**Objet :** Demande d'un nouvel avis : Extension de la carrière des Roches – Averton (53)

*Objet : Dossier pour second avis – Dossier soumis à autorisation environnementale via le guichet unique numérique de l'environnement GUNenv - DREAL Pays de la Loire – Extension de la carrière des Roches - Demande d'avis.*

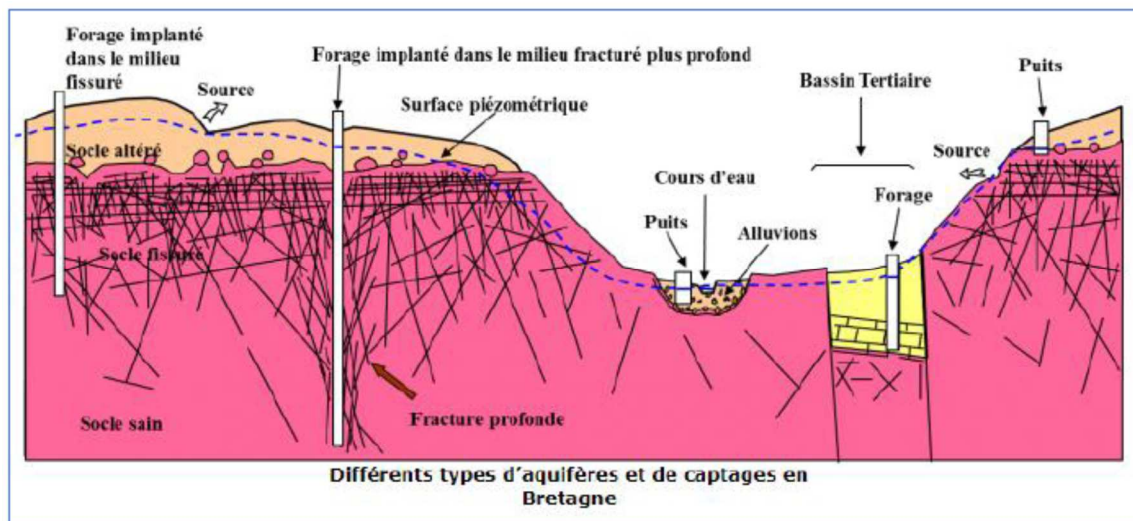
- 1- Concernant la question de la CLE sur l'origine de la nappe souterraine collectée par l'excavation de la carrière qui n'était à priori pas décrite au sein des différents rapports mais qui selon la CLE, est nécessaire pour pouvoir se positionner sur la compatibilité du projet avec le SAGE Sarthe amont, le porteur de projet a répondu :

*L'origine de la nappe d'eau souterraine dépend de la géologie. Le site d'Averton se trouve au sein d'un complexe de roches volcaniques anciennes, constituant des roches massives, dans lesquelles deux types de nappes d'eaux souterraines se distinguent généralement :*

- Une nappe superficielle dans les horizons altérés de la roche en surface,
- Une nappe profonde qui se développe selon la fracturation de la roche.

*Le schéma conceptuel ci-dessous du SIGES Bretagne illustre les types d'aquifères en Bretagne, correspondant au massif armoricain dans lequel se trouve le projet*

*Le suivi piézométrique réalisé en périphérie de la carrière des Roches ne fait pas apparaître de baisse significative des niveaux d'eau dans les puits (ouvrages peu profonds captant la nappe superficielle).*

*Cette observation permet d'affirmer que l'excavation influence la nappe profonde, liée à la fracturation des roches volcaniques et faiblement connectée avec les eaux superficielles alimentant la nappe de surface, mesurée dans les puits riverains et présentée par la ligne tiretée bleue sur le schéma ci-dessus. De plus l'entité hydrogéologique locale est présentée en page 25 du volet hydrologique et hydrogéologique de l'étude d'impact (chapitre 9.4.4 – paragraphe 1.2.1). Aucune modification n'est apportée au dossier sur ce point par le porteur de projet, hormis ce complément d'information.*

Les réponses apportées permettent à la CLE de disposer de la donnée et d'ainsi estimer que ce point est compatible avec le SAGE Sarthe amont
